Přehledový list připomínek v lokalitě 528 / U Kříže

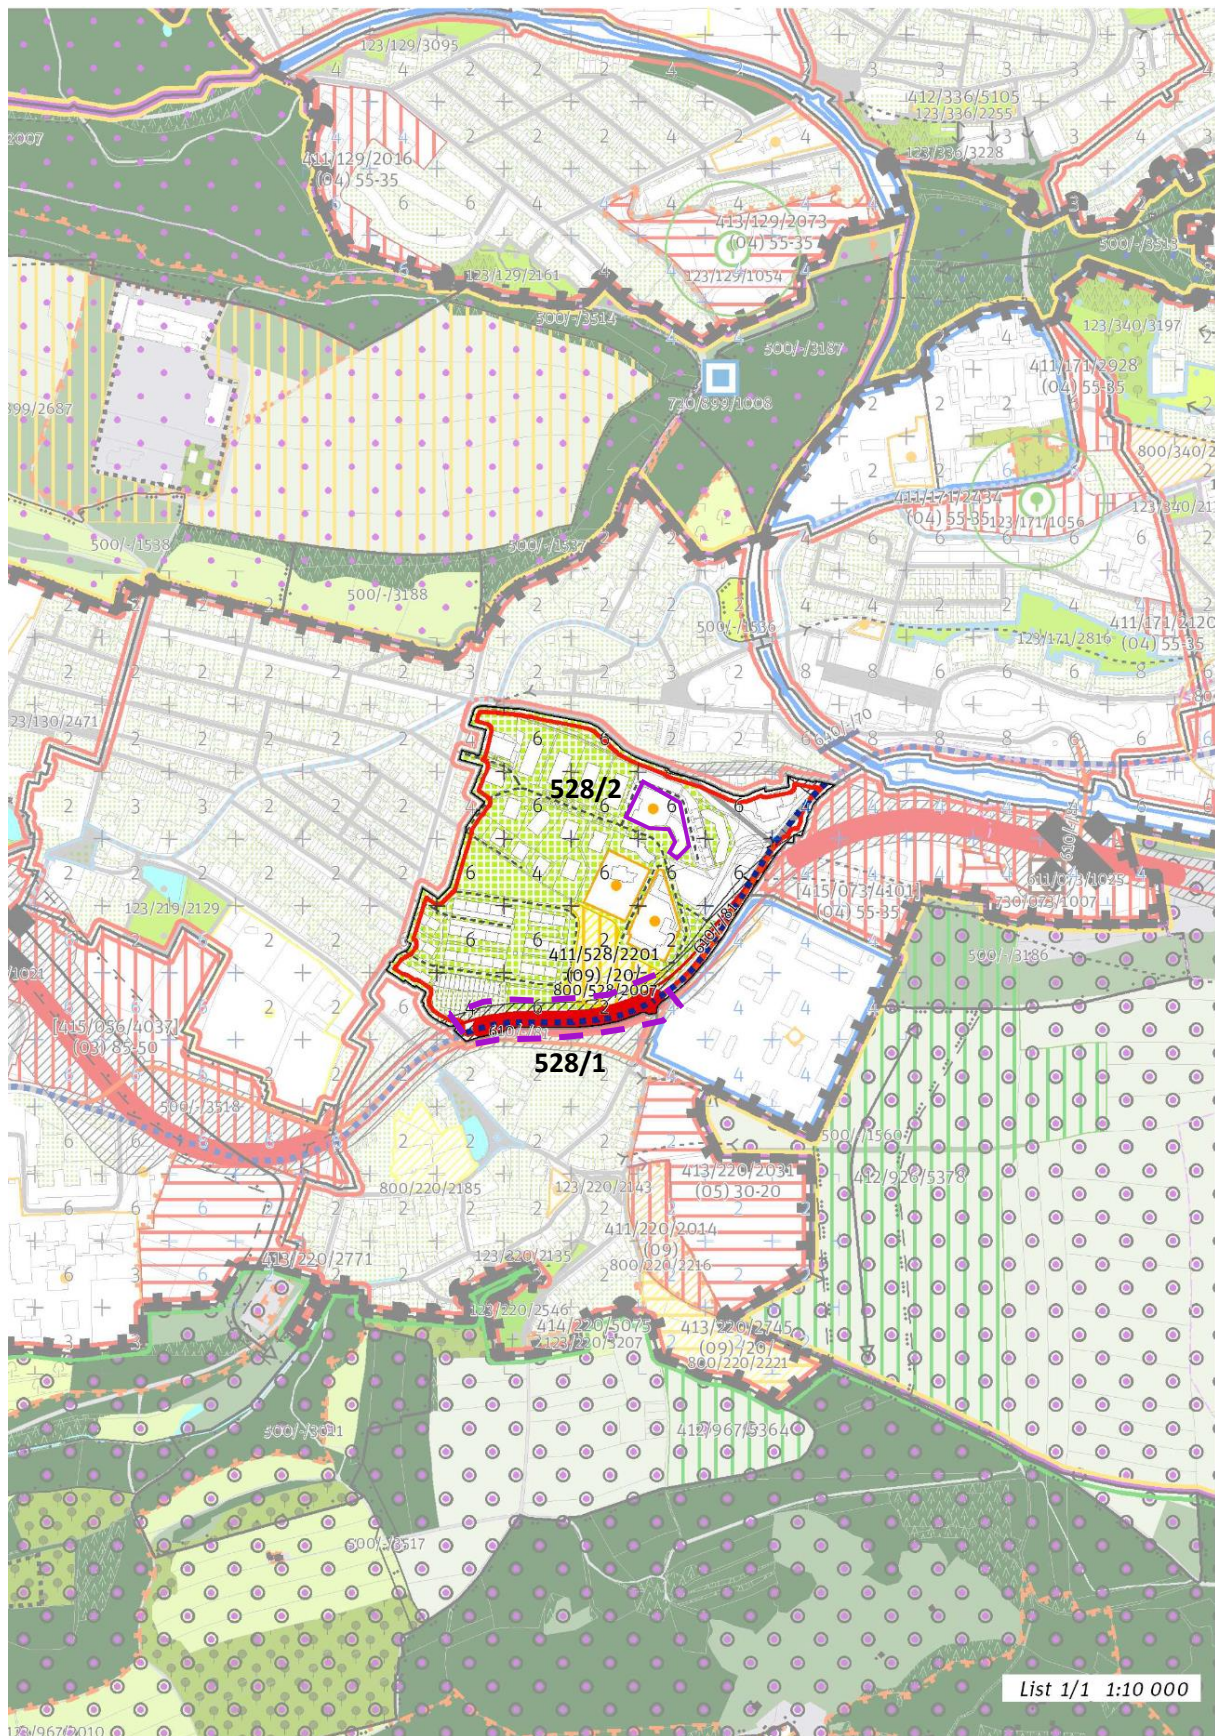
Na hranici s lokalitou č. 220/Staré Butovice vyznačit na plánované RR připravené spojení Butovického a Jinonického tunelu do jednoho Jinonického. Tuto připomínku považuje MČ za zásadní.

Odůvodnění: Projednávané ÚR RR sice počítá se dvěma tunely a mezilehlým úsekem připraveným k pozdějšímu zakrytí, ale zpracovaná studie Pudis - Satra prokazuje reálnost spojení v dalším stupni. S ohledem na časový horizont realizace RR je vhodné zakreslit do MPP spojený Jinonický tunel.

Vyznačit stávající areál občanské vybavenosti plochou. Tuto připomínku považuje MČ za zásadní.

Odůvodnění: V daném místě se nachází areál vysoké školy Univerzita Karlova.

Vyznačit záměr prodloužení TT Radlická – Jinonická s možným pokračováním dále na Butovice. Tuto připomínku považuje MČ za zásadní.

Odůvodnění: MČ Praha 5 iniciovala změnu ÚP SÚ HMP pro záměr prodloužení tramvajové trati z Radlic do Jinonic (Z 3210/14), která čeká na schválení zadání a je zakotvena v investičním výhledu DPP. Její realizace a další pokračování dále na Butovice umožní obsluhu Radlického údolí a přístup na Dívčí hrady od západu. Povrchové propojení Radlického údolí tramvajovou tratí městotvorně spojí nyní roztříštěnou údolní čtvrť v plnohodnotnou městskou třídu.

Zohlednit probíhající změnu ÚP SÚ HMP v území: Z 3210/14. Tuto připomínku považuje MČ za zásadní.

Odůvodnění: Jedná se o změnu ÚP SÚ HMP pořizovanou z podnětu MČ Praha 5.
